**Verslag huishoudelijke elektrische installatie op laagspanning en zeer lage spanning****Algemeen:**

Referentie: 008-20260522-03	Datum controle: 22/05/2026
Keurder: 008

Eigenaar: Sprengers	EAN-code: Onbekend
Adres installatie: Tessenstraat 11 bus 0102, 3000 - Leuven	Nummer teller(s): Onbekend
Distributienetbeheerder installatie: Fluvius	
Datum uitvoering installatie:	<input type="checkbox"/> Vóór 01/10/1981 <input checked="" type="checkbox"/> Tussen 01/10/1981 en 01/06/2020 <input type="checkbox"/> Vanaf 01/06/2020
Type:	<input checked="" type="checkbox"/> Wooneenheid <input type="checkbox"/> Niet-huishoudelijk <input type="checkbox"/> PV <input type="checkbox"/> Batterij <input type="checkbox"/> Laadpaal

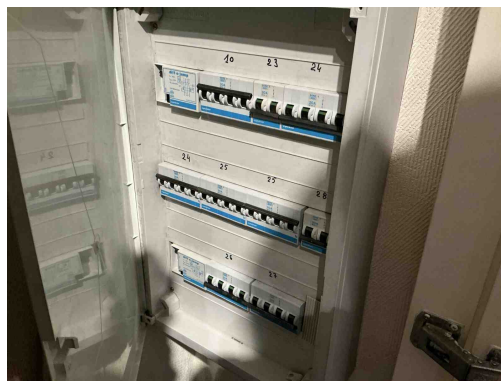
B17 - De voedingsspanning is niet op elk bord vermeld (Boek 1: 3.1.3.3).
Opmerking: Oa bord 1, bord 2

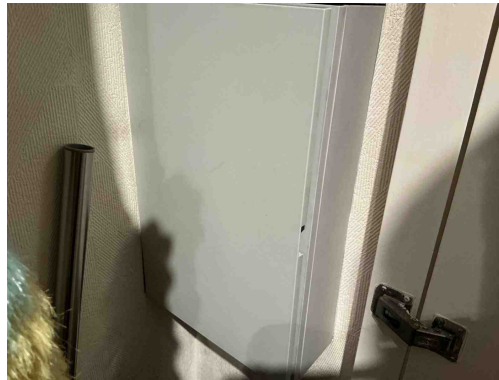
B17 - De voedingsspanning is niet op elk bord vermeld (Boek 1: 3.1.3.3).
Opmerking: Oa bord 1, bord 2

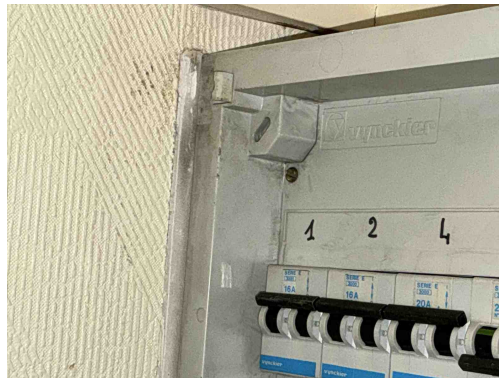
B17 - De voedingsspanning is niet op elk bord vermeld (Boek 1: 3.1.3.3).
Opmerking: Oa bord 1, bord 2

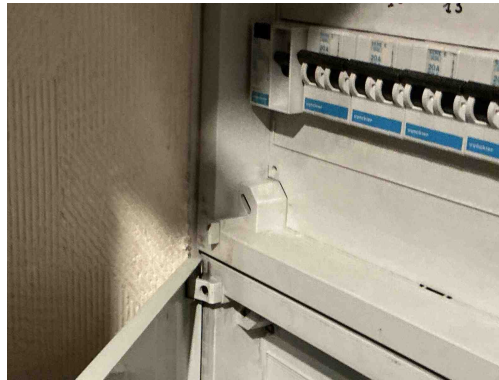
T23 - Het elektrisch materiaal is beschadigd. (Boek 1: 1.4.1.3).
Opmerking: Oa bord 2

B29 - Het elektrisch verdeelbord in een huishoudelijke ruimte is niet voorzien van een deur (Boek1: 5.3.5.1).
Opmerking: Oa bord 2

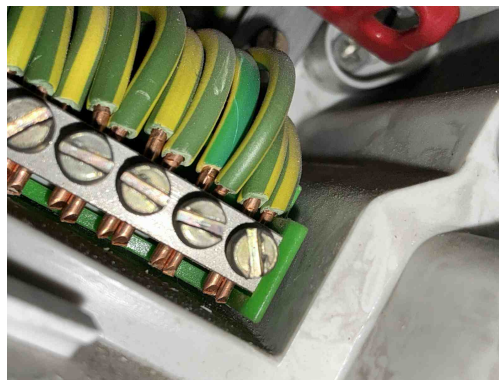
T23 - Het elektrisch materiaal is beschadigd. (Boek 1: 1.4.1.3).
Opmerking: Oa bord 2

B29 - Het elektrisch verdeelbord in een huishoudelijke ruimte is niet voorzien van een deur (Boek1: 5.3.5.1).
Opmerking: Oa bord 2

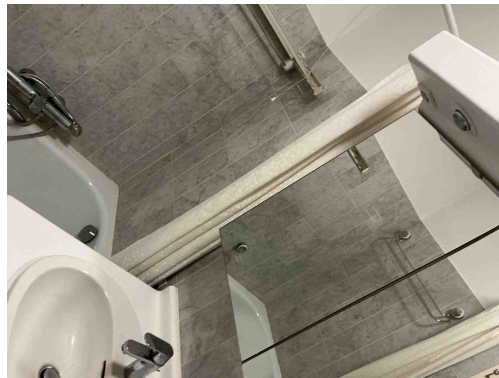
T21 - Het elektrisch materieel is niet geplaatst volgens de voorschriften van de fabrikant/ regels van goed vakmanschap . (Boek 1: 1.4.1.3)

Opmerking: Oa ophangingsvijzen niet afgedekt bord 1,

T21 - Het elektrisch materieel is niet geplaatst volgens de voorschriften van de fabrikant/ regels van goed vakmanschap . (Boek 1: 1.4.1.3)

Opmerking: Oa ophangingsvijzen niet afgedekt bord 1,

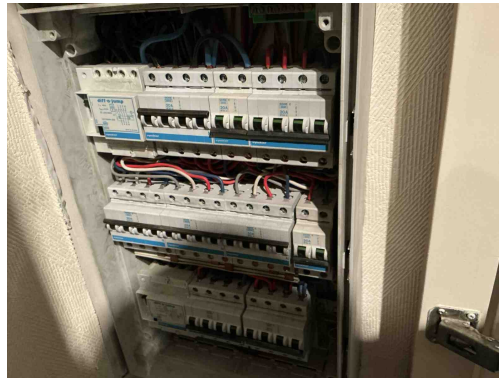
T22 - Het elektrisch materieel in volume 2 van de ruimte die een bad en/of douche bevat is niet in overeenstemming met het toegelaten materieel (nl. vaste machines of toestellen (incl. de contactdozen en bedieningstoestellen), contactdozen individueel beschermd door een beschermingstransformator met een vermogen van maximaal 100W, contactdozen beschermd door een differentieelstroominrichting met zeer grote gevoeligheid (10mA) en bedieningstoestellen gevoed op laagspanning). (Boek 1, Onderafdeling 7.1.5.3. (d))
Opmerking: Oa contactdoos

T22 - Het elektrisch materieel in volume 2 van de ruimte die een bad en/of douche bevat is niet in overeenstemming met het toegelaten materieel (nl. vaste machines of toestellen (incl. de contactdozen en bedieningstoestellen), contactdozen individueel beschermd door een beschermingstransformator met een vermogen van maximaal 100W, contactdozen beschermd door een differentieelstroominrichting met zeer grote gevoeligheid (10mA) en bedieningstoestellen gevoed op laagspanning). (Boek 1, Onderafdeling 7.1.5.3. (d))
Opmerking: Oa contactdoos
